**Oggetto:** [ID: 11188] [WEB-VIA FER-VIAVIAF00000008] Procedura di V.I.A.-PNIEC ai sensi dell'art.23 del D.Lgs 152/2006 relativa al progetto di impianto eolico composto da 6 aerogeneratori con potenza complessiva di 36 MW e relative opere di connessione, denominato "Su Casteddu", localizzato nel Comune di Ussassai (NU). Proponente: D&D COSTRUZIONI S.R.L. - Autorità Competente: Ministero dell'Ambiente e della Sicurezza Energetica (M.A.S.E.). Trasmissione osservazioni.

**Oggetto:** [ID: 11188] [WEB-VIA FER-VIAVIAF00000008] Procedura di V.I.A. - P.N.I.E.C., ai sensi dell'art. 23 del D.Lgs. 152/2006, e s.m.i., relativa al progetto di impianto eolico composto da 6 aerogeneratori con potenza complessiva di 36 MW e relative opere di connessione, denominato "Su Casteddu", localizzato nel Comune di Ussassai (NU).  
**Proponente: D&D COSTRUZIONI S.R.L. - Autorità Competente: Ministero dell' Ambiente e della Sicurezza Energetica (M.A.S.E.).** Trasmissione osservazioni riguardanti la presenza di usi civici nei terreni interessati dal progetto e richiesta integrazioni.

**Oggetto:** [ID: 11188] [WEB-VIA FER-VIAVIAF00000008] Procedura di V.I.A. - P.N.I.E.C., ai sensi dell'art. 23 del D.Lgs. 15

*Allegati* A01 – Schematizzazione interferenze**Il Direttore Generale**

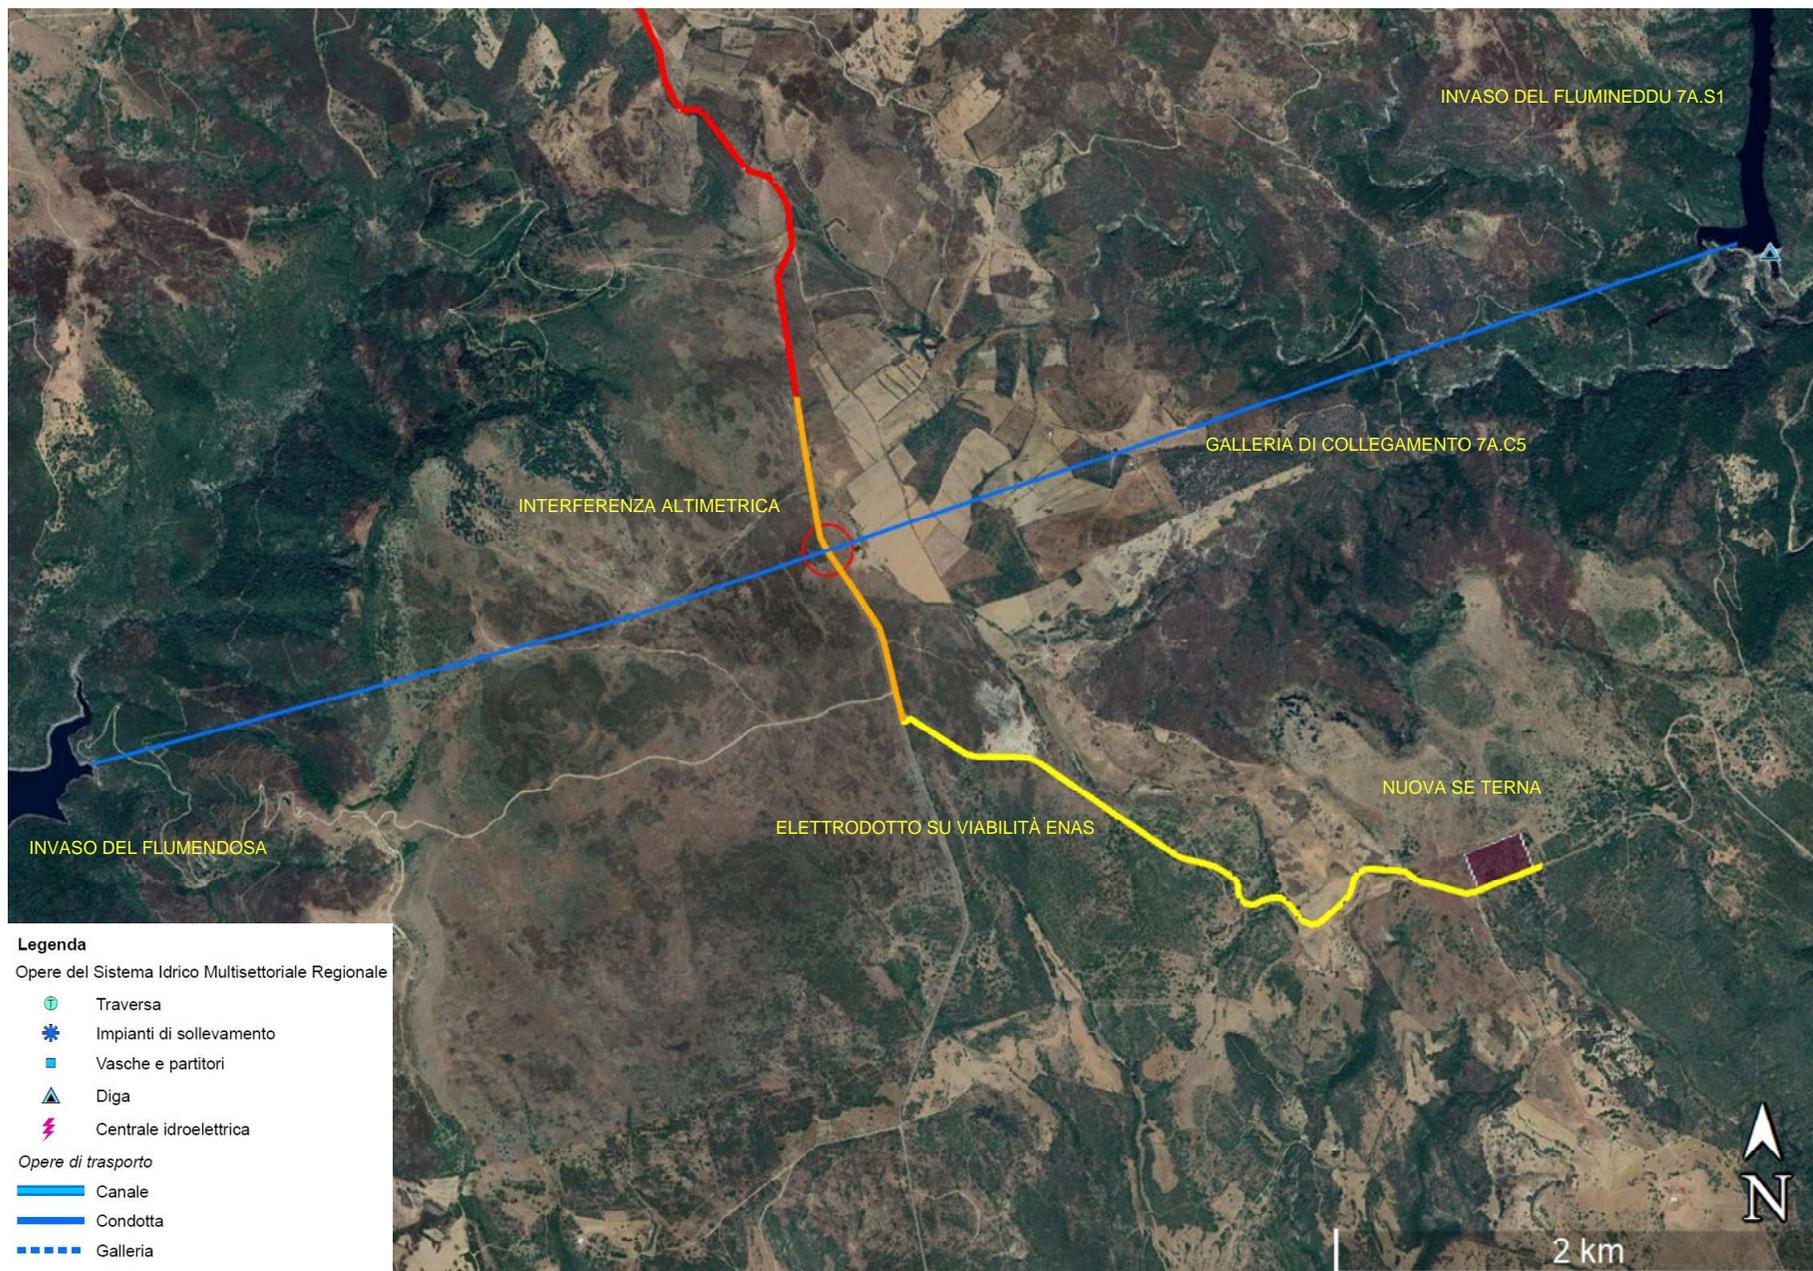
- a. attraversamento planimetrico del sedime della galleria di collegamento (SIMR 7A.C5) da parte dell'elettrodotto posato lungo la SP 53. Nella schematizzazione dell'allegato A01 il tratto di elettrodotto interferente è evidenziato in arancio mentre l'opera SIMR è evidenziata in azzurro;

- b. occupazione del sedime della strada di accesso alla diga del Flumineddu (SIMR 7A.S1) dall'incrocio con la SP 53 sino alla sezione corrispondente all'ubicazione della nuova Stazione

Elettrica (RTN) per una estensione di circa 2,5 km. Nella schematizzazione dell'allegato A01 questa interferenza è evidenziata in giallo.

la presenza dell'elettrodotto è compatibile con l'esercizio in sicurezza dell'opera SIMR in quanto nel tratto interessato non vi sono manufatti emergenti (cunicoli di ventilazione, pozzi di ispezione, ecc.) e la galleria di collegamento tra l'invaso del Flumineddu e l'invaso del Flumendosa risulta ubicata ad una profondità tale da poter considerare pressoché nulli gli impatti conseguenti alla posa e all'esercizio del o dei sovrastante/i elettrodotto/i.

La presenza di uno o più elettrodotti può essere considerata compatibile con l'utilizzo della viabilità di servizio, che assicura l'accesso alla diga del Flumineddu, esclusivamente nel rispetto delle seguenti condizioni minime:

1. la proponente, anche mediante il concorso degli altri operatori economici interessati più sopra citati e di concerto con il soggetto economico che dovrà gestire le opere di connessione, dovrà provvedere alla realizzazione di una canalizzazione poli-tubazione interrata (fascio tubiero) capace di ospitare i cavidotti di più impianti di produzione di energia elettrica da fonti rinnovabili, almeno in numero pari a quelli necessari a garantire la connessione alla nuova SE Terna degli impianti di cui al precedente punto 6);

2. la posa della canalizzazione di cui sopra lungo la strada di accesso alla Diga del Flumiineddu dovrà avvenire preferibilmente fuori dalla sede stradale bitumata e ove ciò non fosse possibile sarà consentita la posa in sede stradale solo a condizione che il ripristino venga eseguito con riempimento con sabbia fino al ricoprimento del cavidotto, misto cementato fino alla sommità dello scavo e si provveda alla completa bitumatura a caldo dell'intera sezione stradale trasversale per la lunghezza interessata dalla posa della canalizzazione;

3. ad integrazione degli elaborati progettuali dovrà essere prodotta idonea documentazione grafica che descriva la sezione tipo della canalizzazione, nonché i particolari costruttivi, compresa idonea verifica statica di stabilità dell'insieme "struttura stradale - fascio tubiero" al fine di escludere cedimenti della carreggiata in conseguenza delle sollecitazioni indotte dal traffico veicolare pesante che si possono originare in corrispondenza di interventi di manutenzione ordinaria e/o straordinaria delle opere del SIMR nonché in relazione ai lavori di realizzazione e manutenzione della nuova SE;
